DEMANDE D'AUTORISATION ENVIRONNEMENTALE PRESENTEE PAR BREST METROPOLE DANS LE CADRE DE SON PROJET DE DEVELOPPEMENT DU RESEAU DE TRANSPORT EN COMMUN DENOMME « MON RESEAU GRANDIT »

ENQUETE PUBLIQUE

II – CONCLUSIONS ET AVIS

Voici l'analyse des variantes au droit de l'ouvrage du pont Schumann développée dans la pièce B4 de l'étude d'impact et complétée concernant l'analyse de leurs effets sur les espèces protégées :

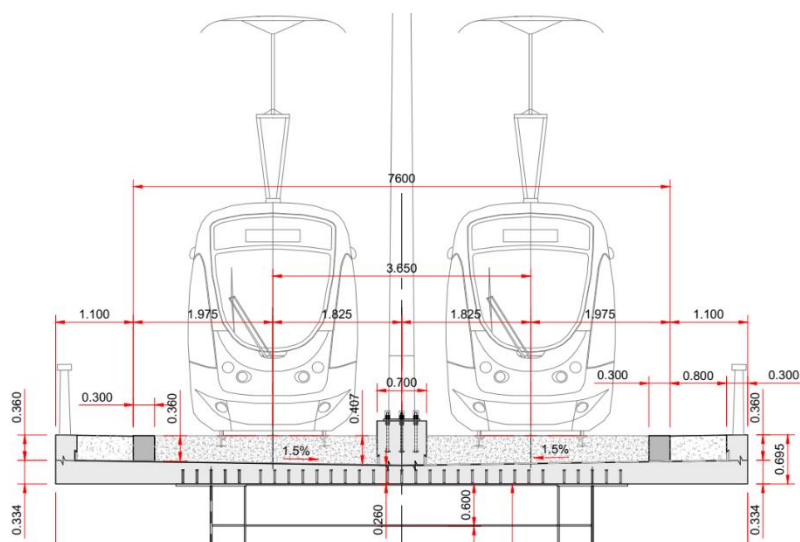
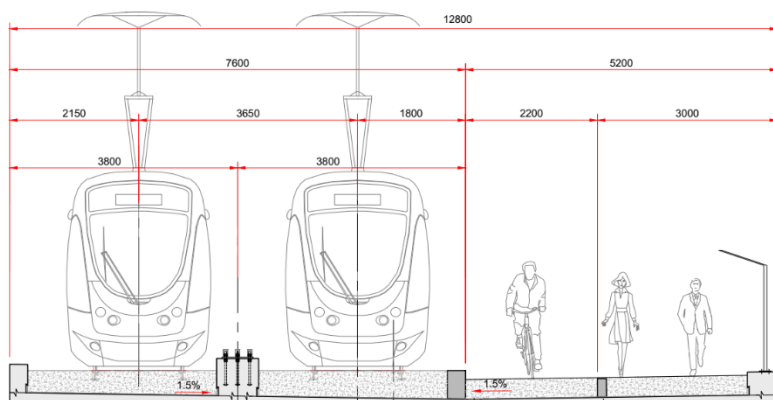
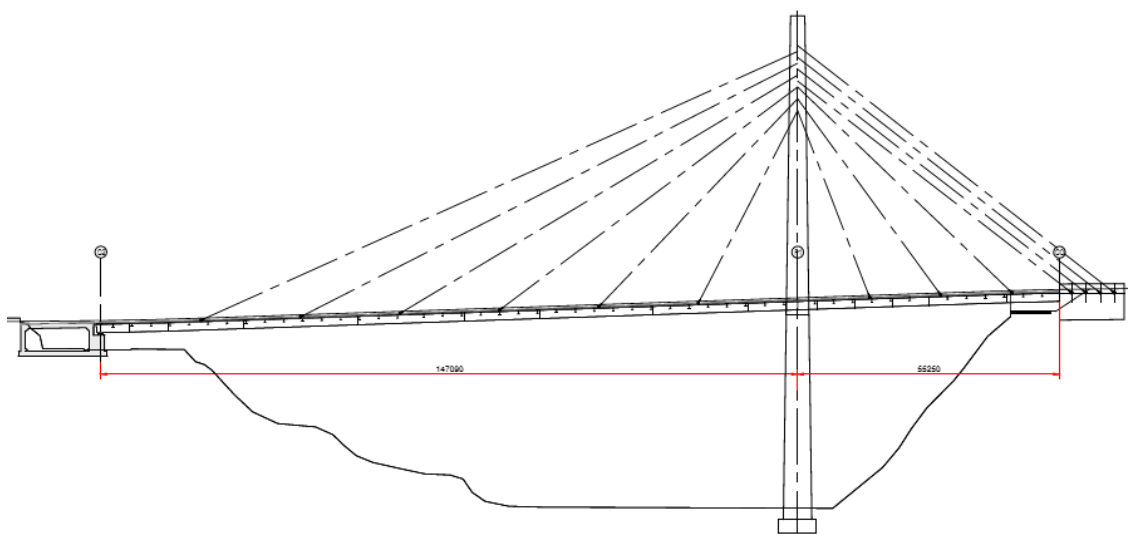
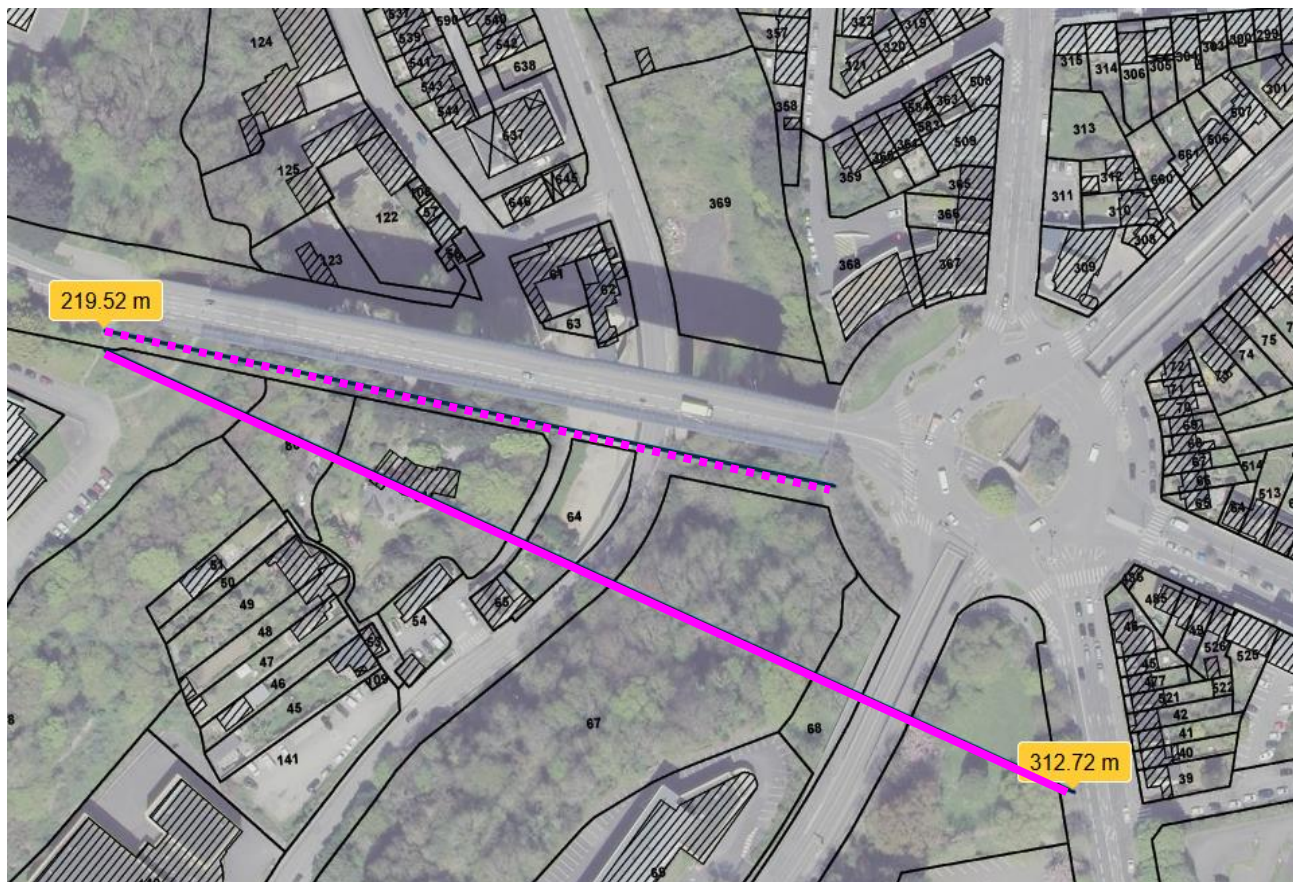
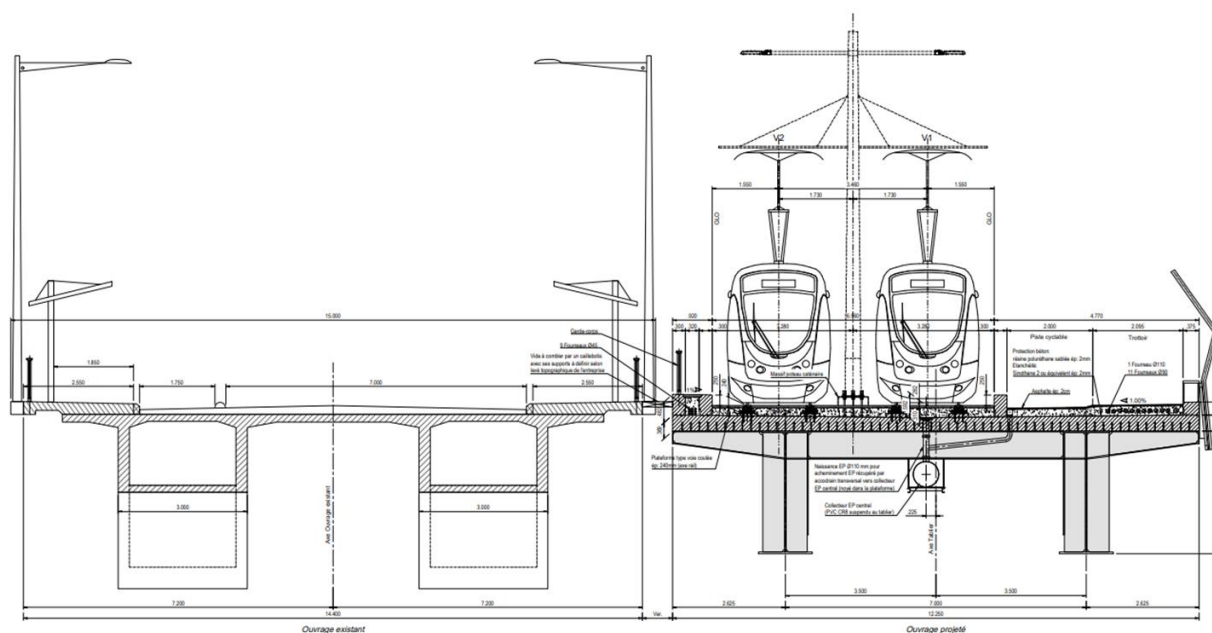
Un intervenant note que cette présence semble avoir été (re) découverte alors que la solution du second pont était déjà validée. Il constate que les études complémentaires réalisées par Brest Métropole ont confirmé que la population est présente notamment au niveau de la rampe de lancement du futur pont qui doublera le pont Schuman. Toutefois, il regrette que la Métropole n'ait pas lancé une évaluation plus poussée de la répartition et de l'état de conservation de l'espèce lors de son atlas de biodiversité.

Le groupe *Brest, c'est Vous* note (E8=L1) que le facteur coût semble avoir été le facteur déterminant dans le choix de la variante de doublement du pont Schuman. Le chiffrage du coût du futur pont dans la solution retenue (10 M€) reste, selon l'intervenant, aléatoire.

Sur la question de l'alternative à la réalisation d'un nouvel ouvrage en parallèle du pont Schuman, une réponse détaillée a été produite par le Maître d'Ouvrage (MOA) en réponse à l'avis de la CNPN. Cette réponse était intégrée au Dossier soumis à enquête publique, en pièce G « Décisions et avis ». Elle est rappelée ci-après :

«Au stade des études de faisabilité avant la concertation de 2019, deux variantes principales de projet ont été étudiées pour assurer la traversée du vallon. L'une emprunte l'actuel pont Schuman, consolidé et élargi. L'autre traverse le vallon via un nouveau pont construit en parallèle.

L'élargissement du pont actuel permet d'éviter tout impact sur les habitats et espèces de la vallée. Néanmoins, les études techniques ont démontré la difficulté à justifier en termes de calcul des travaux lourds de confortement de cet ouvrage datant de 1962-1964. Par ailleurs, le coût de confortement/élargissement serait a minima équivalent à celui d'un ouvrage neuf, pour une durée de vie résiduelle plus faible. Enfin, l'utilisation de l'ouvrage existant pour le passage du tramway aurait des impacts très importants en termes de circulation automobile, et ne permettrait pas d'améliorer les fonctionnalités pour les modes actifs (piétons/vélos).

Pour des raisons d'intégration architecturale, il a été demandé de ne pas dépasser, pour l'épaisseur du tablier projeté, celle du tablier existant.

La construction d'un nouvel ouvrage en biais permettrait de ne pas impacter physiquement le carrefour Albert 1er. Pour préserver un tirant d'air suffisant au-dessus de la rue la Motte Piquet et s'éloigner suffisamment du carrefour Albert 1er, le nouvel ouvrage devrait s'insérer au nord de l'actuelle caserne du SDIS (cf. plan ci-après). Ainsi, l'ouvrage mesurerait environ 310 mètres de long soit environ 100 mètres de plus que la solution du pont accolé. En plus des inconvénients techniques que des surcoûts générés par un

tel ouvrage, cette variante engendrait de nombreux abattages d'arbres et un impact important sur les milieux naturels du fonds de la vallée.

Le projet retenu pour la traversée du vallon du Moulin à Poudre par le tracé du tramway, au stade de la déclaration d'utilité publique, consistait donc en la création d'un nouvel ouvrage en parallèle de l'existant capable de supporter uniquement les deux voies de circulation du tramway, avec des piles situées dans le prolongement des piles existantes.

La réalisation d'un nouvel ouvrage haubané n'est pas retenue pour des questions économiques, d'impacts sur le carrefour Albert 1er, et des questions d'insertion dans le paysage ;

La réalisation d'un nouveau pont parallèle à l'existant avec 2 piles implantées en fonds de vallon est donc la seule alternative possible pour répondre au programme fonctionnel, technique et financier."

Réponse du Maître d'Ouvrage : S'agissant du coût du doublement de l'ouvrage Schuman, nous confirmons la fiabilité de l'estimation de 10 M€ réalisée en 2019.

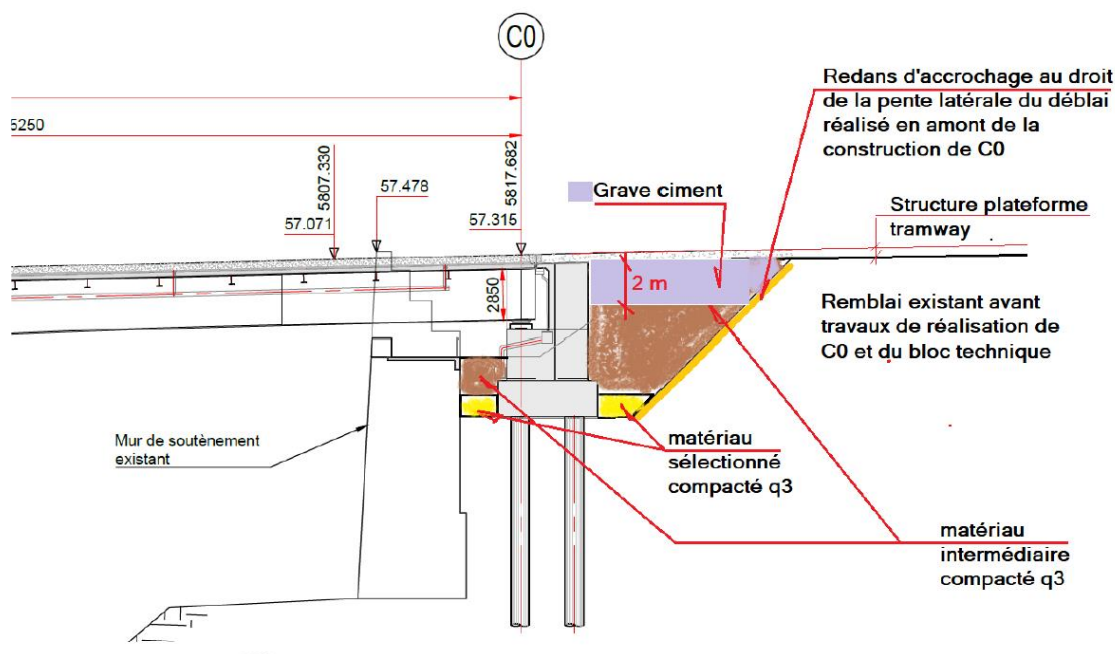
Le groupe *Brest, c'est Vous !* (E8=L1), considère qu'au niveau du pont de la Villeneuve, la question environnementale se posera non pas sur l'infrastructure elle-même mais sur le risque de congestion du pont aux heures de pointe. Il précise qu'au niveau du pont Schuman, des fragilités structurelles de la falaise sont apparues côté rue de la Motte Piquet et s'interroge sur la réalisation d'un diagnostic propre à cette question.

mais aussi et surtout par les services de secours s'agissant d'un axe de desserte du CHRU de la Cavale Blanche, le projet a évolué afin :

- De maintenir les voies de circulations dans leur configuration actuelle ;
- D'insérer le tramway sur une voie unique en lieu et place de la voie piéton/cycles actuelles
- De réaliser un élargissement de l'ouvrage pour y insérer la voie piétons/cycles.

Cette configuration permet de maintenir la situation routière existante, qui satisfait notamment les services de secours.

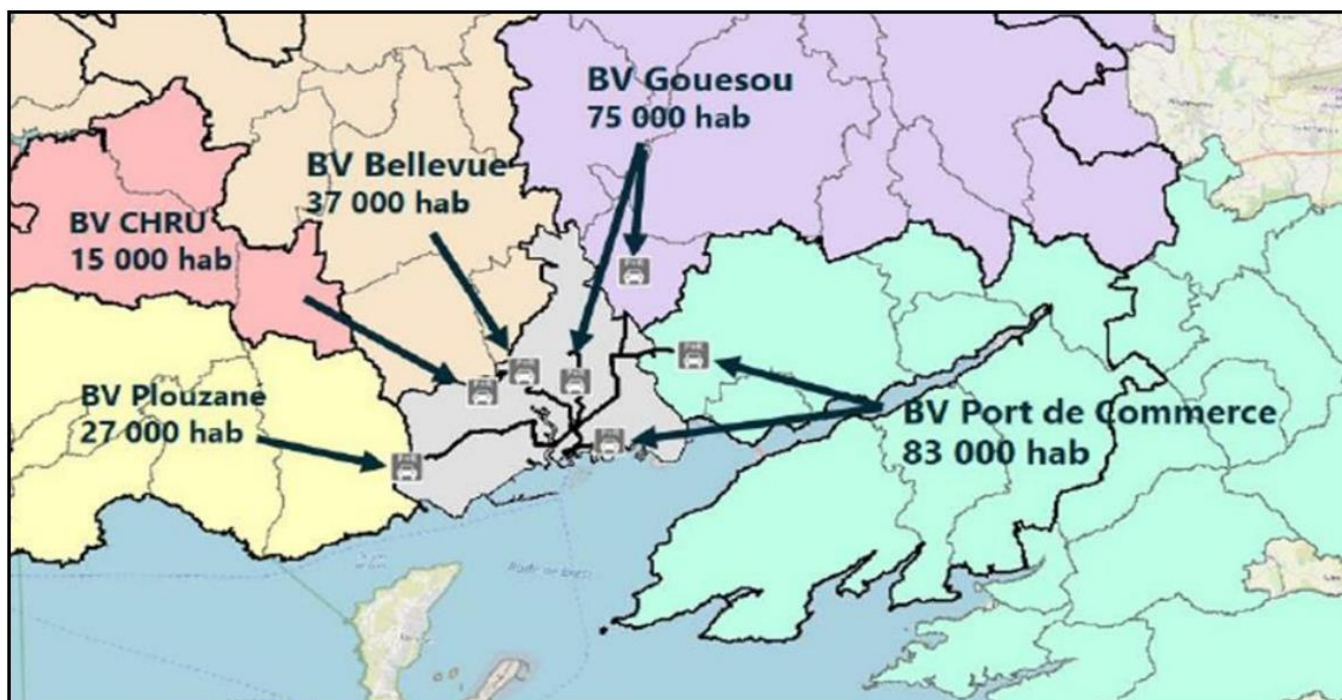
L'association BaPav fait écho aux remarques de la MRae sur le dimensionnement des PEM considéré comme insuffisant au regard des enjeux de diviser le trafic automobile.

En réponse à la question de la commission d'enquête sur les critères qui ont été retenus pour dimensionner les PEM, le maître d'ouvrage apporte la réponse suivante :

Une réponse détaillée a été produite par le Maître d'Ouvrage en réponse à l'avis de la MRAe. Cette réponse était intégrée au Dossier soumis à enquête publique, en pièce G « Décisions et avis ». Elle est rappelée ci-après :
